生産終了予定商品

バーコードリーダー

形V500-R521B

推奨代替商品

外形寸法

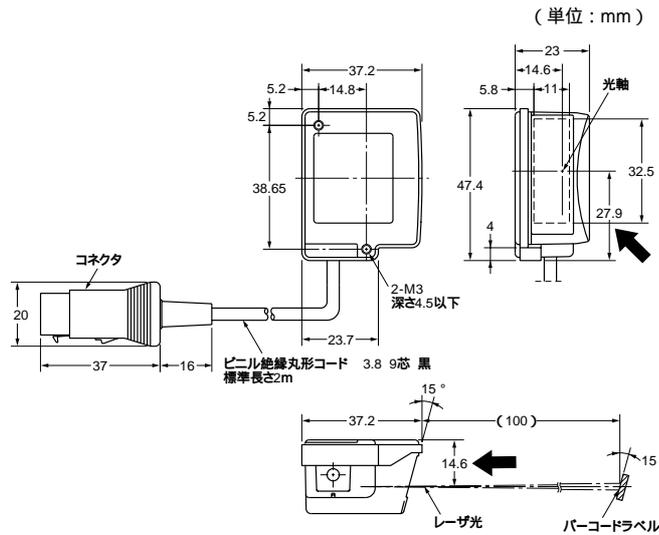
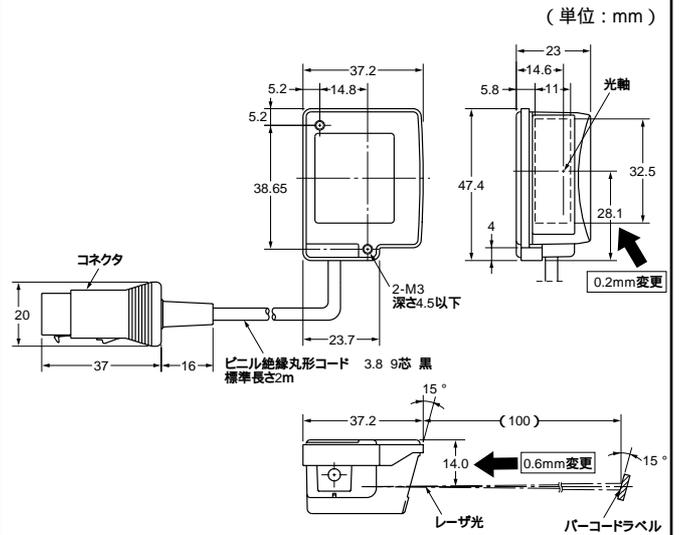
下記の2点が異なりますが、従来通りお使いいただけます。
表示LEDの位置および銘板の文字配置
レーザ出射位置が0.2mm/0.6mm異なります。

<p>生産終了予定商品 形V500-R521B 形V500-R521C</p>	<p>推奨代替商品 形V500-R521B2 形V500-R521C2</p>
	 <p>色は変更ありませんが、表示LEDの位置および銘板の文字位置が異なります。</p>
